Ortsgemeinde Unkenbach
Aufstellung des Bebauungsplans "Römerpfad" im
Regelverfahren

Entwässerungskonzept

**Ergänzung zum
Entwässerungskonzept**

Projekt:	Projekt-Nr.:	
Ortsgemeinde Unkenbach, NBG „Römerpfad“ Abstimmungsgespräch und Erläuterungen zu Stellungnahmen SGD Süd WAB Kaiserslautern und Kreisverwaltung Donnersbergkreis	U 21 108 E/K	
Ort:	Büro mb.ingenieure GmbH, Rockenhausen	
Datum / Uhrzeit:	05.03.2025, ab 14:00 Uhr	
Teilnehmer:		Verteiler:
Herr Müller	Ortsbürgermeister Unkenbach	per Email
Herr Böhmer	VG Nordpfälzer Land	per Email
Herr Jörg	VG-Werke Nordpfälzer Land	per Email
Frau Hussain	mb.ingenieure GmbH, Rockenhausen	FB III/Hn
Herr Schaak	mb.ingenieure GmbH, Rockenhausen	FB II/Sch
Herr Seisler	mb.ingenieure GmbH, Rockenhausen	FB II/Se
Anlage:		
Detaillageplan und Geländeprofil, Email Kreisverwaltung vom 10.03.2025

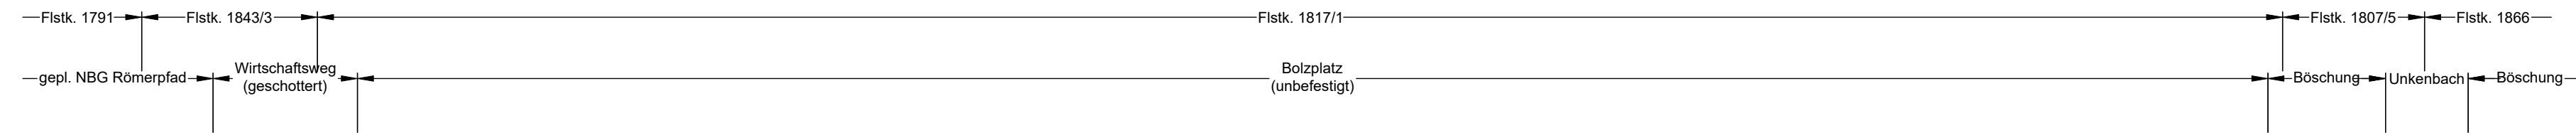
Thema	verantwortlich
<p><u>Punkt:</u> <i>Die Ableitung des in der Rückhaltemulde gesammelten Niederschlagswassers hat gedrosselt zu erfolgen, Rückstausicherung vorsehen, Entleerungszeit von 48 Stunden ist anzustreben.</i></p> <p><u>mb.ingenieure:</u> Forderungen werden in der Entwurfs-/Genehmigungsplanung berücksichtigt. Es wird eine entsprechende Drosselung mit rohrgebundener Einleitung in den Unkenbach vorgesehen. Der Ablauf erhält eine Rückstauklappe. Für die Verlegung der Rohrleitung im 10 m-Gewässerschutzstreifen wird eine Genehmigung nach § 36 WHG in Verbindung mit § 31 LWG beantragt. Da aufgrund der zu erwartenden geringen Bodendurchlässigkeit der Versickerungsanteil im Bereich der Rückhaltemulde vernachlässigbar ist, wird für die geplante Einleitung in den Unkenbach bei der Kreisverwaltung Donnersbergkreis als Untere Wasserbehörde eine Einleitgenehmigung (neue Einleitstelle) beantragt.</p> <p><u>Punkt:</u> <i>Wenn möglich, soll bei den Berechnungen ein 20-jährliches Hochwasserereignis mit Langzeitrückhalt berücksichtigt werden, falls andere Bemessungsgrundlage gewählt werden muss, ist dies mit der Kreisverwaltung abzustimmen.</i></p> <p><u>mb.ingenieure:</u> Im Rahmen der Erstellung der Entwurfs-/Genehmigungsplanung wird dies überprüft und mit der Genehmigungsbehörde abgestimmt. Nach Rücksprache mit der KV soll dies mit der SGD abgestimmt werden (Grundlage TIMIS).</p> <p><u>Punkt:</u> <i>Bestehender Ballfangzaun des Bolzplatzes ist zu versetzen, Abstand zu Böschungsoberkante des Gewässers von mind. 10 m ist einzuhalten, Zaun ist in gerader Linie aufzustellen.</i></p> <p><u>mb.ingenieure:</u> Bei der Besprechung wurde folgender Kompromiss angedacht: Bestehender Ballfangzaun entfernen, neuer Ballfangzaun wird in gerader Linie parallel zur Grenze der Parzelle 1817/1 (Bolzplatz) und Weg (Verlängerung Talstraße) hergestellt, an südwestlicher Grenze: 5 m Abstand zur Böschungsoberkante, an südöstlicher Grenze wären es rd. 14 m, Ausweisung als Gewässerrandstreifen. Die Nutzung als Bolzplatz soll weiterhin erhalten bleiben.</p> <p><u>Hinweis:</u> <u>Nachfolgend Ertgebnis der Abstimmung mit Kreisverwaltung (KV)</u></p> <p>Der KV Donnersbergkreis wurde am 10.03.25 der mögliche Kompromiss (Detaillageplan, Geländeprofil und Erläuterungen) zugesandt. Seitens der KV wurde daraufhin per Email mitgeteilt, dass sie der geplanten Zaunstellung nicht zustimmt (Email/Antwort der KV ist beigefügt). Insbesondere in Bezug auf eine mögliche Gewässerentwicklung wird empfohlen, den Abstand zum Gewässer möglichst großzügig zu wählen (≥ 10 m). Die Aufstellung des neuen Zauns in gerader Linie ist nicht zwingend.</p>

nach Durchsicht der Unterlagen können wir der Zaunstellung, wie im Vorabzug (Stand: 07.03.2025) dargestellt, nicht zustimmen.

Im Hinblick auf die Ziele der Wasserrahmenrichtlinie und die damit einhergehende Gewässerentwicklung, wäre es wichtig die Rahmenbedingungen für das Gewässer und dessen ökologische Entwicklung nicht zu eng zu stecken. Gerade im westlichen Bereich des Bolzplatzes befindet sich das Prallufer des Baches. Es ist daher zu erwarten, dass sich die Gewässerschleife weiter in diese Richtung entwickelt und das wäre im Hinblick auf die Gewässerstruktur sinnvoll und wünschenswert. Schwierig und kostenintensiv wird es dann, wenn der Gewässerunterhalter (hier VG Nordpfälzer Land) dann Maßnahmen zur Ufersicherung durchführen muss um die Standsicherheit des Zaunes zu gewährleisten.

In Anbetracht der bevorstehenden Änderung des LWG, dass außerhalb der Ortslagen ein Gewässerrandstreifen von 10m von Bebauung freigehalten werden soll, gerade in Bezug auf die o.g. Gewässerentwicklung in einen guten ökologischen Zustand, empfehlen wir, dass Sie den Abstand zum Gewässer möglichst großzügig wählen.

Bolzplätze/Kleinspielfelder sind bereits ab einer Größe von 20x40m (22x44m inkl. Sicherheitszone) gut bespielbar, daher sehen wir nicht das Erfordernis, dass das Spielfeld in den Gewässerrandstreifen hineinragen muss.

Thema	verantwortlich
<p>Für den Bebauungsplan/Lage Ballfangzaun wird Folgendes vorgesehen: Abstand 10 m zur Böschungsoberkante Gewässer Unkenbach am südwestlichen Rand, Verlauf in gerader Linie parallel zum Grenzverlauf angrenzender Wirtschaftsweg im Norden.</p> <p>Weiteres aus Email der KV vom <u>05.02.2025</u>: Die KV Donnersbergkreis schließt sich grundsätzlich der Stellungnahme der SGD Süd Regionalstelle WAB Kaiserslautern an und bittet um Ergänzung der vorbeschriebenen Punkte gem. ihrer Email vom 05.02.2025.</p> <p>Erläuterungen zur Stellungnahme der Oberen Wasserbehörde (SGD Süd Regionalstelle WAB Kaiserslautern) gemäß Schreiben vom 23.08.2023 (kursiv)</p> <p><i>1. Niederschlagswasser: ... grundsätzlich breitflächige Versickerung über die belebte Bodenzone zu bevorzugen ... breitflächige Versickerung am Ort des Anfalls ... Überlauf in Mischsystem nicht mehr zeitgemäß ... keine Untersuchung der Versickerungsfähigkeit des anstehenden Bodens durchgeführt. Stellungnahme zu EW-Konzept: keine planmäßige gedrosselte Ableitung geplant, keine Angaben vorhanden, ob eine Versickerung vor Ort möglich ist. Forderung: Ermittlung Versickerungsfähigkeit des Untergrundes, Aussagen zum zu erwartenden mittleren höchsten Grundwasserstand → danach kann EW-Konzeption weiter abgestimmt werden. Einleitung in das Grundwasser Obere Wasserbehörde, bei Einleitung in den Unkenbach Untere Wasserbehörde zuständig. Betrachtung, ob Einflüsse vom oder auf den Retentionsbodenfilter zu erwarten sind.</i></p> <p><u>mb.ingenieure</u>: Zu Versickerung und Bodengutachten s. Punkt „Bodengutachten“, Erläuterungen zur Stellungnahme der KV Donnersbergkreis und deren Antwort. Wegen der zu erwartenden geringen Bodendurchlässigkeit → Drosselung Rückhalte mulde mit Entleerung zu Unkenbach vorgesehen, d.h. Einleitgenehmigung wird bei der KV Donnersbergkreis beantragt.</p> <p><i>2. Gewässer: ... im Verfahrensgebiet Gewässer Bach vom Hinkelstein und Unkenbach (beides Gewässer III. Ordnung) ... für Anlagen im 10 m-Bereich bedarf es einer wasserrechtlichen Genehmigung nach § 36 WHG i. V. m. § 31 LWG durch die Untere Wasserbehörde ... 10 m-Bereich sollte von baulichen Anlagen und Auffüllungen freigehalten werden, um schadlosen Hochwasserabfluss und Lebensraumfunktion gewährleisten zu können.</i></p> <p><u>mb.ingenieure</u>: s. hierzu Erläuterungen zur Stellungnahme der KV Donnersbergkreis.</p>
